PROGETTO DEFINITIVO PER LO SVILUPPO ARCHITETTONICO DI UNO SPAZIO  
ESPOSITIVO E MUSEALE ALL'INTERNO DELLA EX CHIESA DI  
SAN NICOLAO DI BELLANO, ACCOMPAGNATO DA UN PROGETTO DI  
RISANAMENTO CONSERVATIVO DELL'EDIFICIO STESSO.

**COMUNE DI BELLANO (LC)  
PROGETTO ESECUTIVO - LAVORI DI RESTAURO E RISANAMENTO  
CONSERVATIVO DELL'EX CHIESA DI S.NICOLAO A BELLANO (LC)**

## **DOC.01 RELAZIONE DI ILLUSTRATIVA E DI CALCOLO**

*A SEGUITO DELLE PRESCRIZIONI CONTENUTE NELL'AUTORIZZAZIONE AI SENSI DELL'ART. 21 E PARERE AI SENSI DELL'ART. 146 DEL D. LGS 22 GENNAIO 2004, N. 42 SOPRINTENDENZA ARCHEOLOGIA, BELLE ARTI E PAESAGGIO COMO, LECCO, MONZA E BRIANZA, PAVIA, SONDRIO E VARESE RIF. NOTA PROT. N 5099 DEL 19/04/2023 NS. PROT. N 9942 DEL 19/04/2023*

Andamento quadro fessurativo ad arco

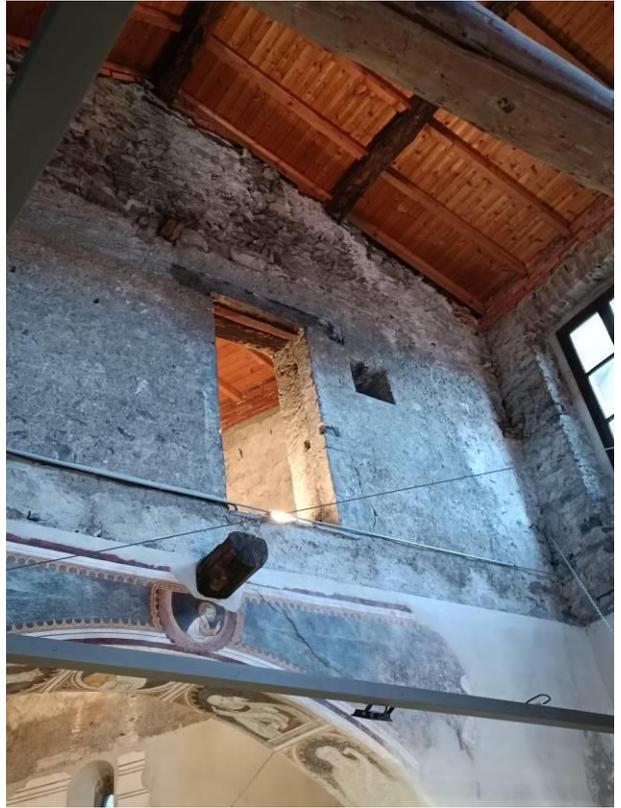
*- si conferma quanto richiesto in merito al tirante dell'arco da realizzare esternamente all'arco stesso riducendo le perforazioni;*

A fronte della mancata autorizzazione all'incatenamento dell'arco mediante perforazione centrata, si prevede nel progetto esecutivo di non incatenare l'arco dell'abside.

Si suggerisce alla committenza di mantenere monitorato nel modo più opportuno le fessure della volta a crociera e dell'arco dell'abside dove non viene realizzato l'incatenamento e qualora si rilevassero dei dissesti di rivalutare la situazione statica.

Si specifica che non si ritiene opportuno procedere con un progetto che prevede le due catene adiacenti all'arco per le seguenti motivazioni:

1. In adiacenza all'arco, da un lato, vi è la presenza di una volta a crociera con una lesena che non consente l'incatenamento ravvicinato all'arco stesso;
2. L'installazione di incatenamenti decentrati e asimmetrici, o comunque non perfettamente in asse all'arco, potrebbe determinare degli sforzi eccentrici sulle murature, anche in relazione a cicli di variazione termica stagionale con perdite di tensione potenzialmente non simmetriche, che potrebbero portare alla formazione di stati di sforzo inopportuni;
3. Infine, essendo la catena libera, e non posata su un solaio, al fine di essere efficace richiederebbe un pre tiro, che potrebbe riportare una risultante sull'arco non in asse con l'arco stesso oggetto di incatenamento e quindi potenzialmente sfavorevole.

Si propongono di seguito alcune foto di dettaglio dell'arcone oggetto di valutazione nelle quali si rileva la presenza della volta con lesene in aderenza all'arco.
